Presentazione delle osservazioni relative al progetto sottoposto a procedimento di VIA di competenza del Parco Naturale Regionale delle Alpi Apuane

VIA D.Lgs. 152/2006 art. 23 e seguenti, L.R. 10/2010 art. 52 e seguenti. Procedimento finalizzato al rilascio delle autorizzazioni necessarie alla variante al progetto di coltivazione relativo alle cave denominate “PIASTRAIO” e “PIASTRICCIONI” site nel Comune di Stazzema in provincia di Lucca, Bacino Marmifero di Monte Corchia (Scheda 13 del PIT)

Ditta proponente: Cooperativa Condomini Lavoratori dei Beni Sociali di Levigliani a r.l.

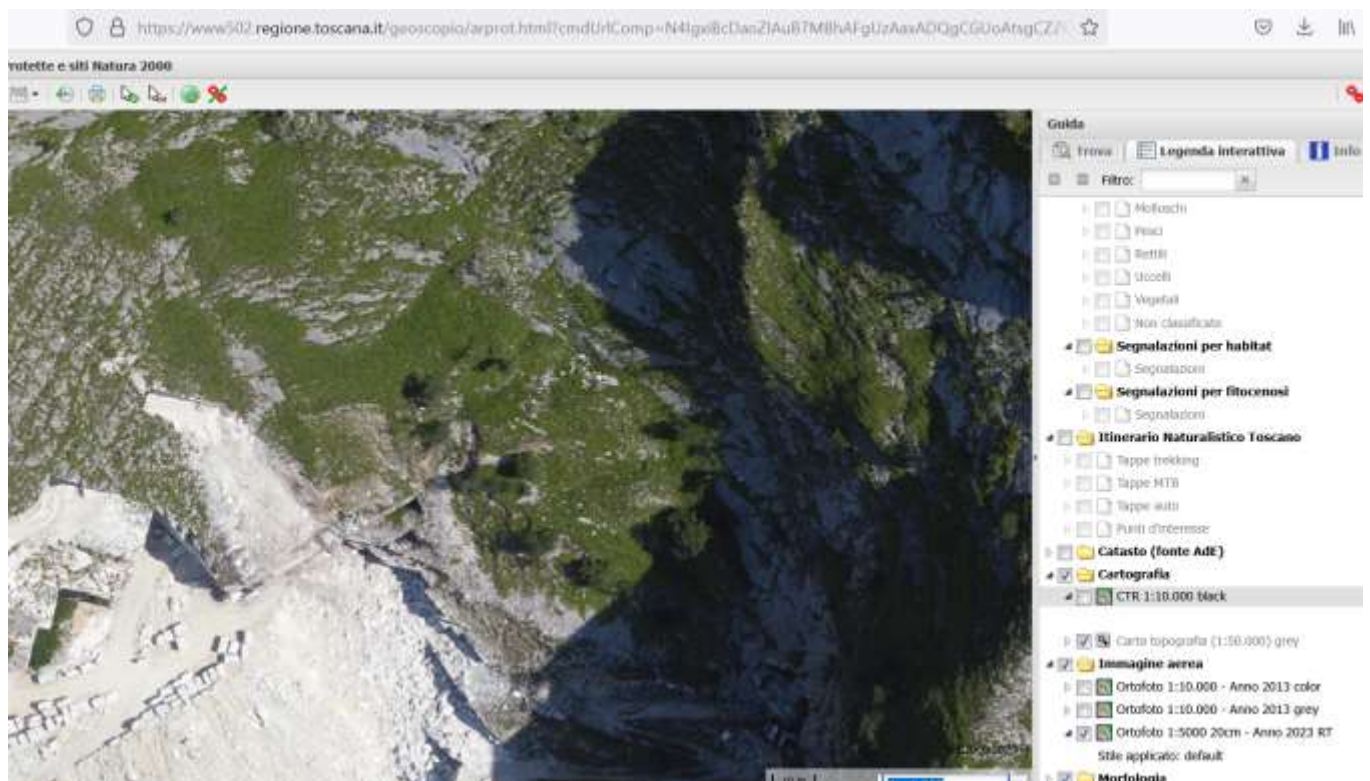
Sempre in questo documento si richiede l’autorizzazione per “l’apertura di una nuova finestra dal sotterraneo livello 2 alla estremità più profonda a collegarsi con le tracce di viabilità esistenti e con quelle recentemente autorizzate per motivi di sicurezza”

Premesso il Livello 2 (quello di grandezza media) presenta attualmente ben 4 aperture/uscite di sicurezza, vogliamo evidenziare il fatto che non esiste nessuna traccia di viabilità esistente e che l’inutile ennesima apertura andrebbe a verificarsi in area completamente vergine.

A sostegno delle nostre affermazioni produciamo alcune immagini scattate in loco in data 19 gennaio 2025 (il cerchio verde sta ad indicare le lavorazioni in variante presentate)

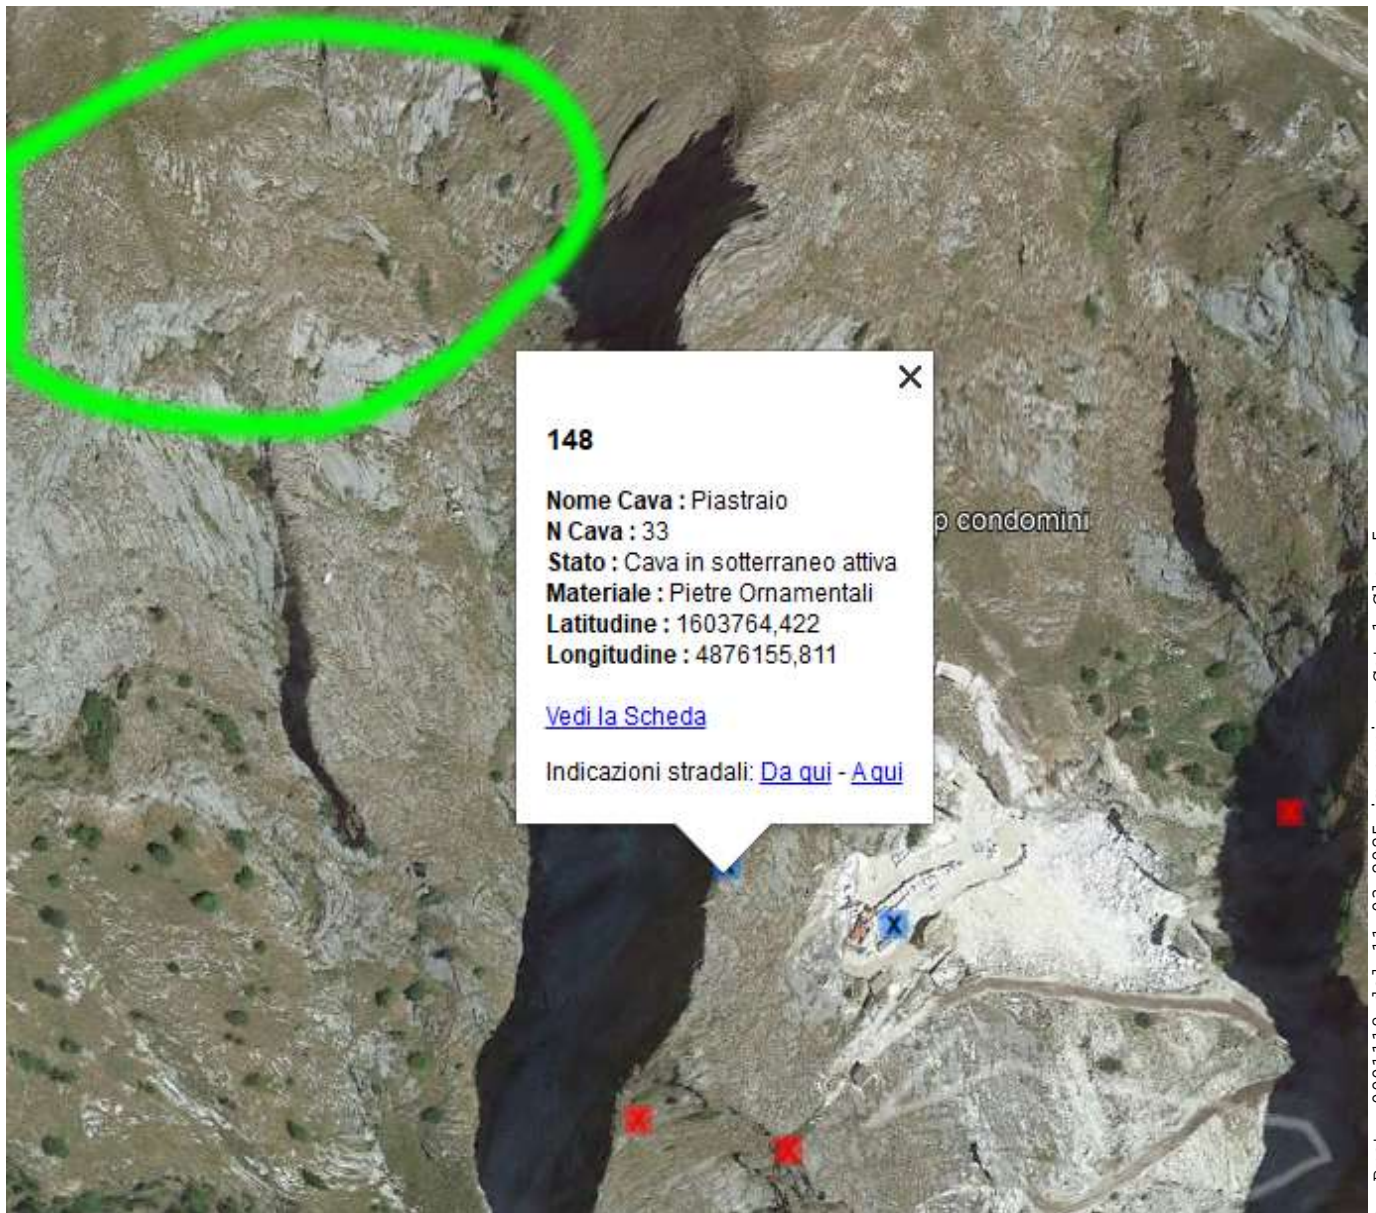
Attenzione, come si evince dalla sottostante immagine satellitare

non ci risulta assolutamente che dalla strada presente presso la Località Passo Croce, si arrivi ai siti estrattivi oggetto di questo progetto.

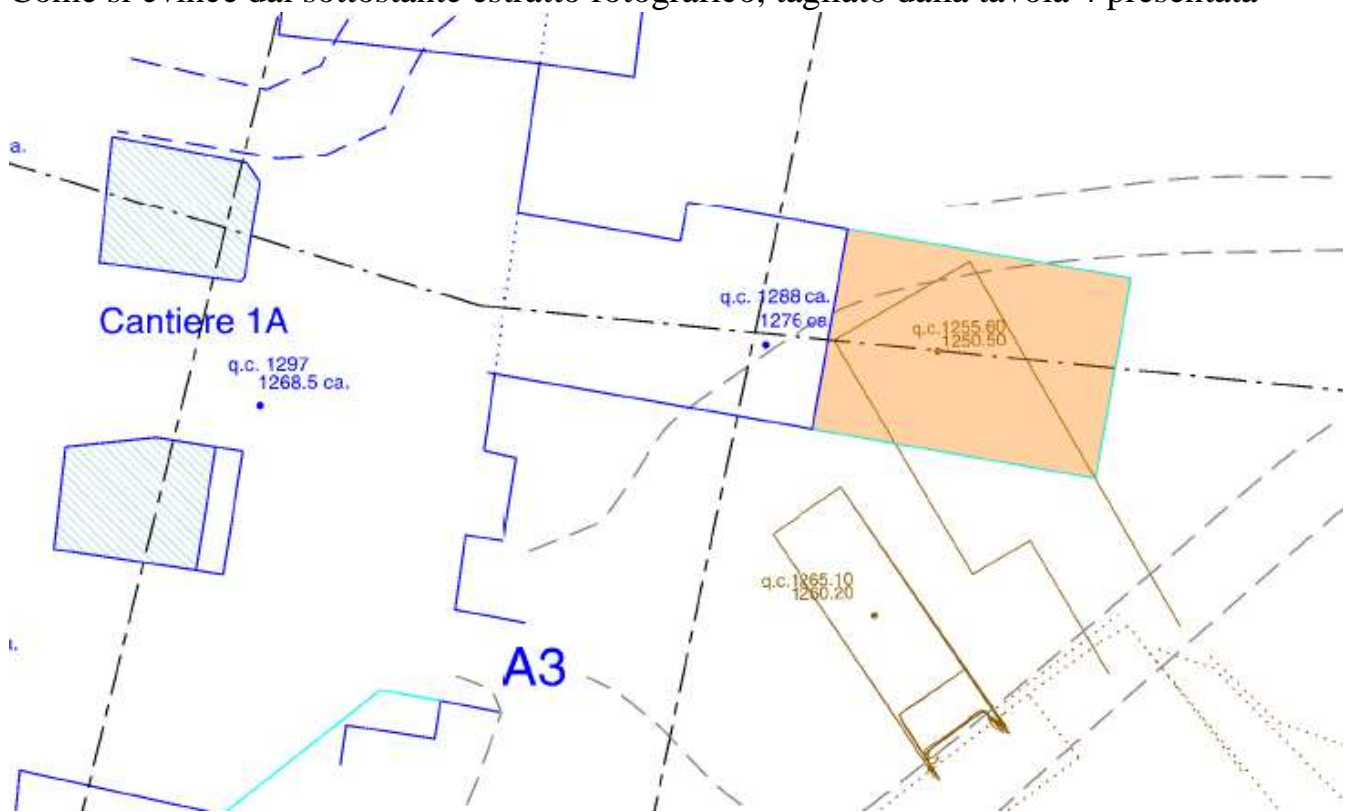
- A Pagina 24 della **Relazione Generale SIA** presentata, quando si compie un'analisi della vegetazione del sito, non si menziona minimamente l'ingente presenza dell'endemismo esclusivo delle Alpi Apuane "Athamanta Cortiana Ferrarini" il quale è distribuito sulle fasce rocciose adiacenti alla cava ad appena una cinquantina di metri più in alto rispetto alla strada marmifera (stazione indicata dal circoletto verde)

Ci domandiamo se lo Studio di Impatto Ambientale sia frutto di un attento monitoraggio ambientale nella zona o frutto di un “copia incolla” con eguale documentazione. presentata per altri siti estrattivi

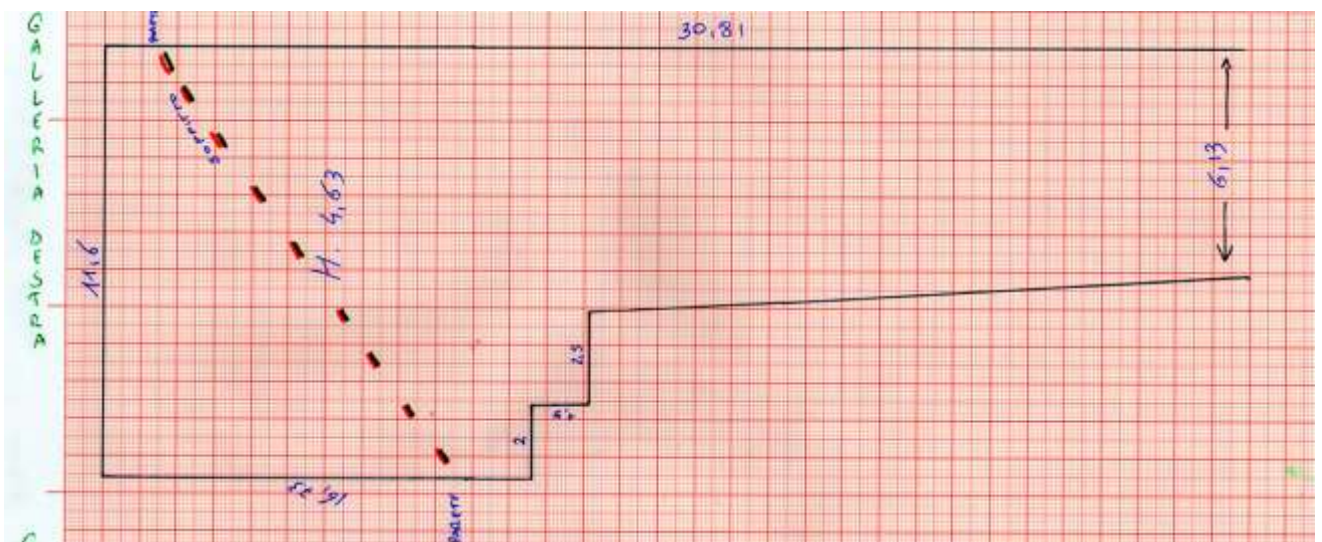
- A pagina 6 della **Relazione Tecnica Progettuale**, si descrive sommariamente il piano di estrazione in variante e su questo vorremmo fosse posta un'attenzione particolare alla modifica prevista presso il cantiere 1A del Livello 1. Come si evince dal sottostante estratto fotografico, tagliato dalla tavola 4 presentata

la prosecuzione dell'attuale ramo di galleria – quello segnato dai tecnici nel colore arancio – verrebbe pericolosamente a trovarsi soltanto 21 metri più in alto di una vecchia galleria abbandonata (il cui ingresso è attualmente sommerso dal ravaneto principale della cava) il cui soffitto presenta nella parte terminale una frattura parete-cielo-parete che geme acqua e su cui si sono formate alghe. Qua sotto un rilievo eseguito dalla nostra ODV nel 2021;

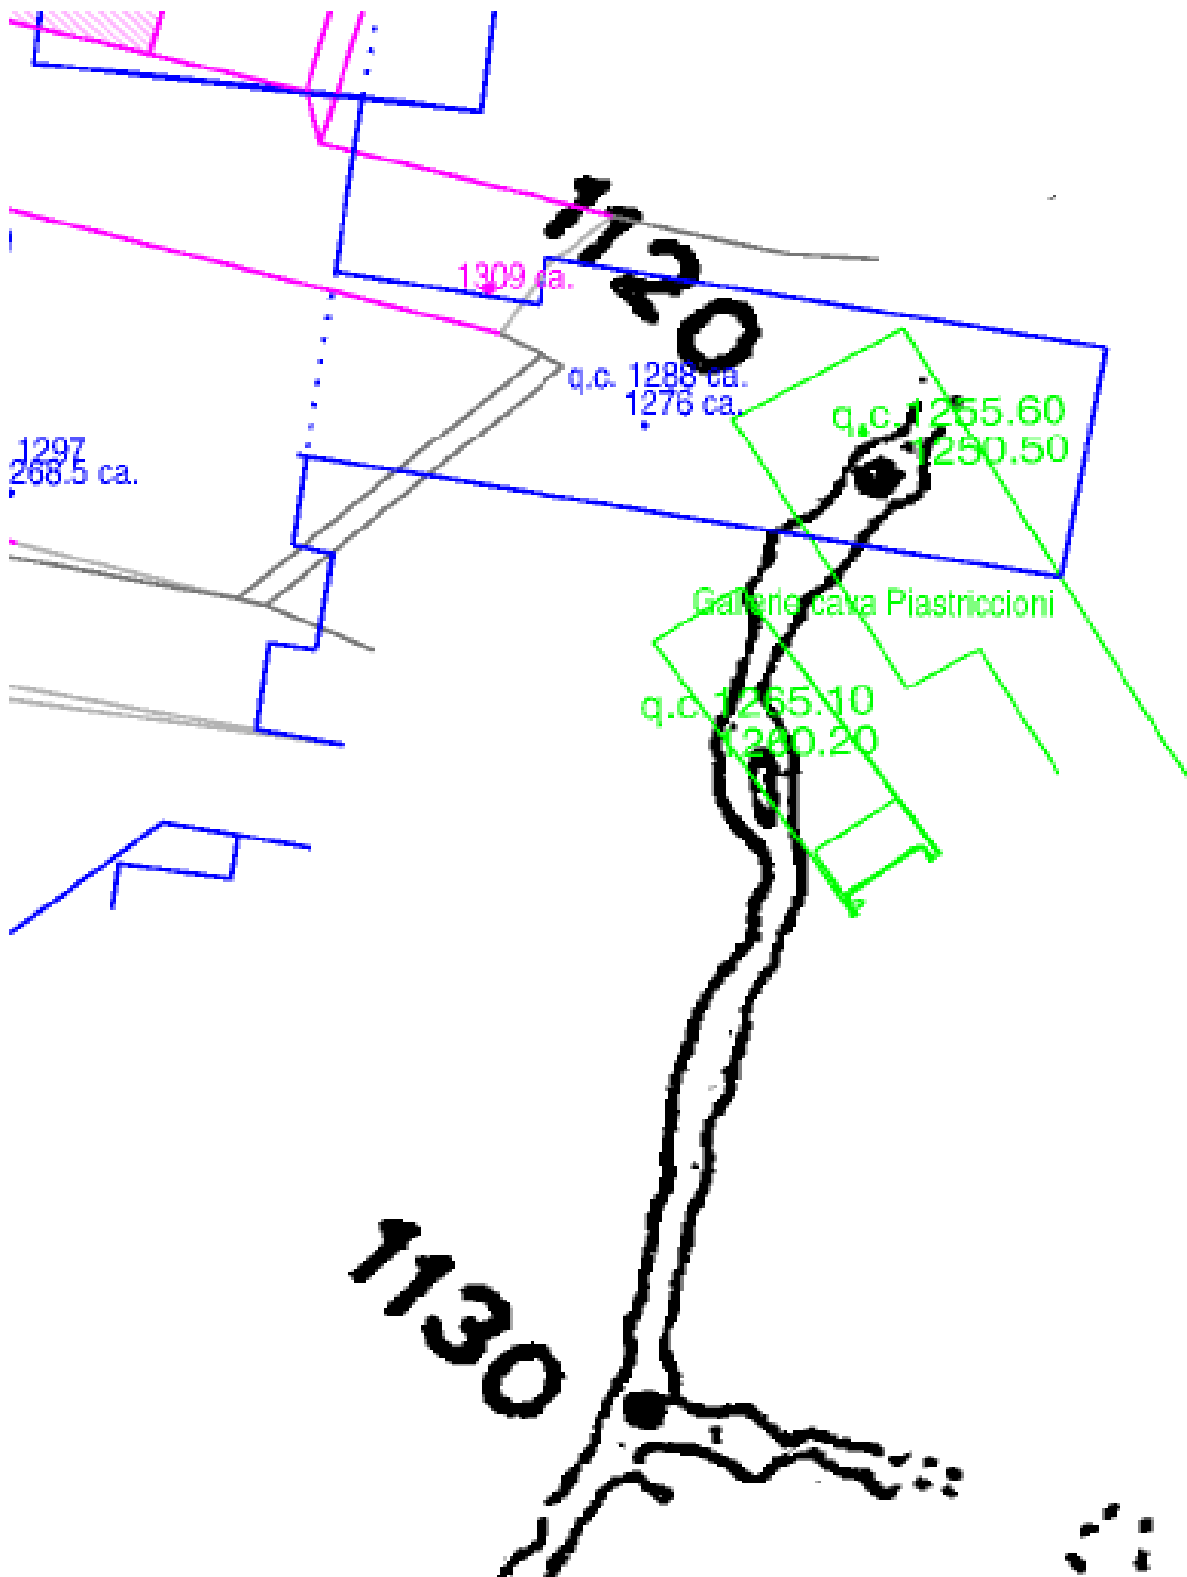
In particolar modo ci domandiamo come gli obiettivi: “garantire la riqualificazione paesaggistica delle aree interessate dai fenomeni di degrado maggiormente visibili dalla costa” e “conservare gli habitat e le specie vegetali ed animali” siano compatibili con una nuova apertura in area vergine ed alberata, la quale sarà visibile anche dall'isola francese Corsica.

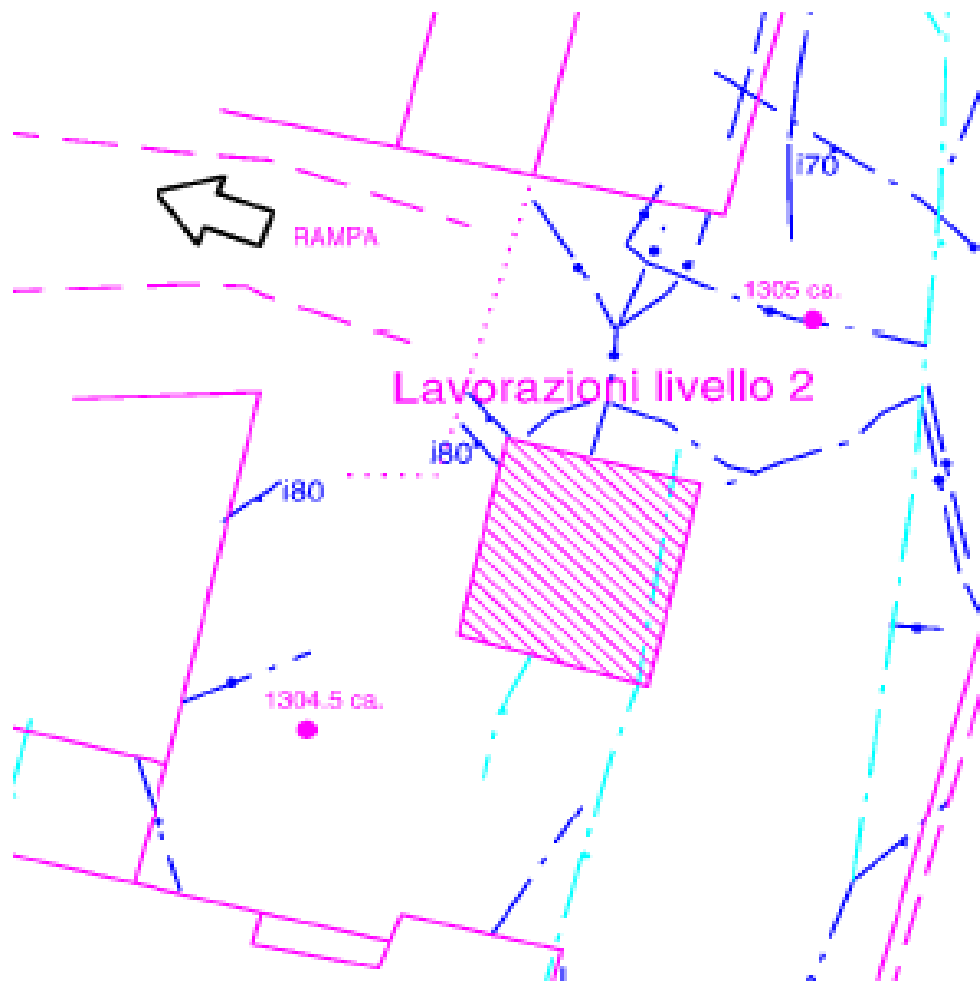
- Nella **Tavola 4** (planimetria dettaglio sotterranei e raffronto) presentata, nella legenda alla carta non è specificato lo stato del Livello 3 (quello in verde) se attuale o autorizzato.
- La **Tavola 7** (planimetria di sovrapposto complesso carsico inviluppo di variante) presentata, ci evidenzia in maniera inequivocabile che alcuni tracciamenti previsti in aumento al Livello 1 sono in sovrapposizione – anche se alcune decine di metri sopra - con i rami attualmente esplorati del Complesso Carsico dell'Antro del Corchia. Come si evince dai sottostanti estratti

il rischio di intercettare un ramo conosciuto o meno di uno dei Geositi principali di tutto il Geoparco Mondiale Unesco, sarebbe altissimo.
